工程指示 / 要求簡箋 ENGINEER INSTRUCTIONS(E.I.)

工程指示編號:	EI- 6393 / 23	修改版本:	-
	HK- 1422 / 23		
工程編號:	J 859	工程名稱:	啟德6551
收件人:	生統	發件人:	N
工程項目:	預製窗 - 反拍線的T字樣品	日期:	26/06/2023

工程號	J-859	地盤	啟德站
名稱	反拍線		
材料	X86019

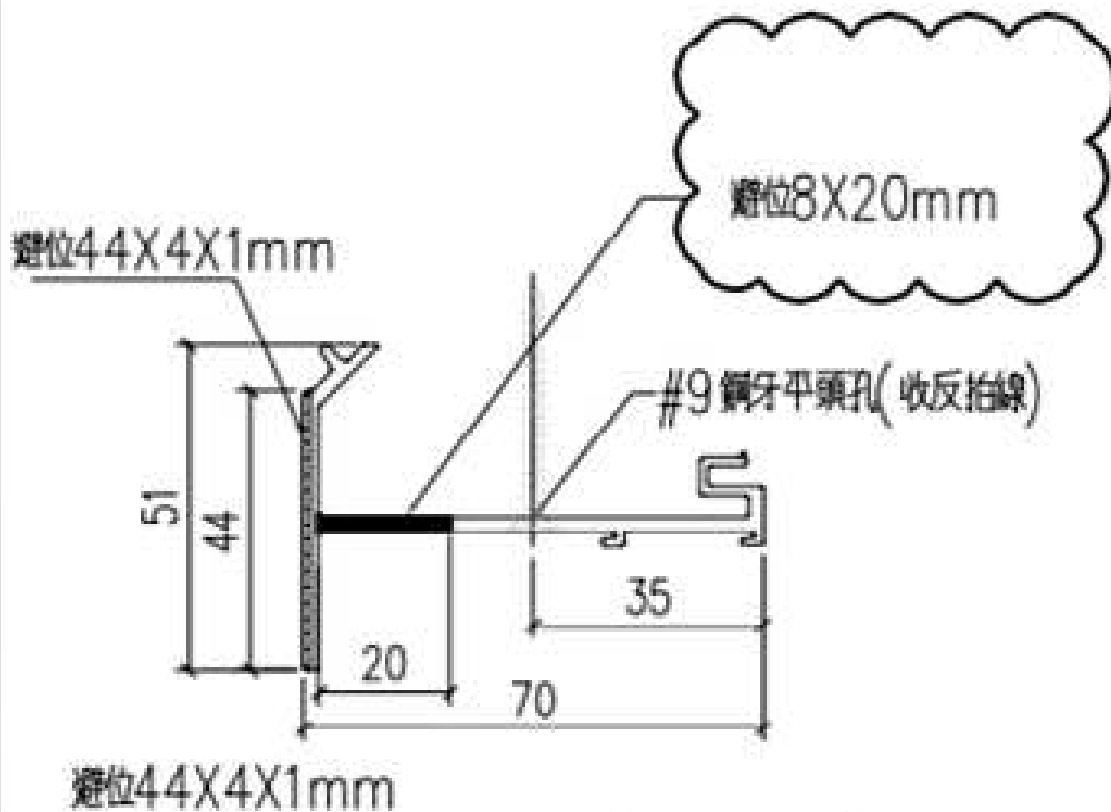
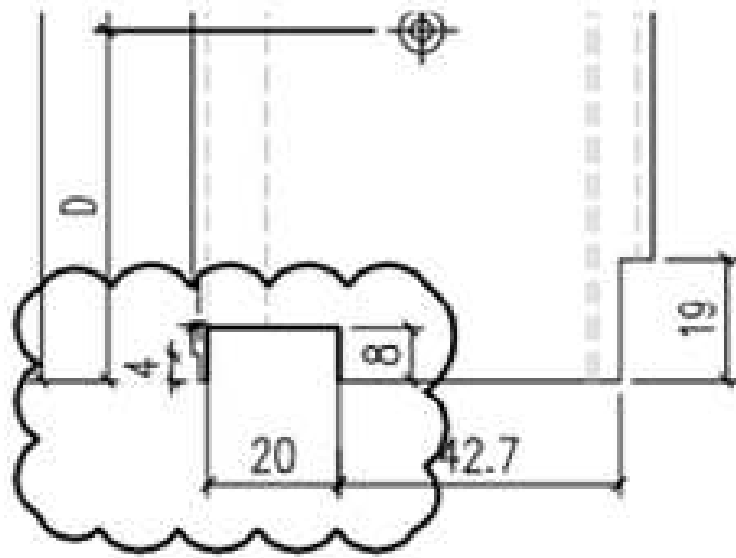
為了向客人解釋反拍線開避位8x20mm是足夠啣膠施工，請按附件資料，製作反拍線的T字樣品+啣膠。

製作數量: 2套
長度要求: 200x200mm

已出加工指示 EI/5651/23 J 修正，所有反拍線與框橫企碰接
 室外位內側均能擠膠防水
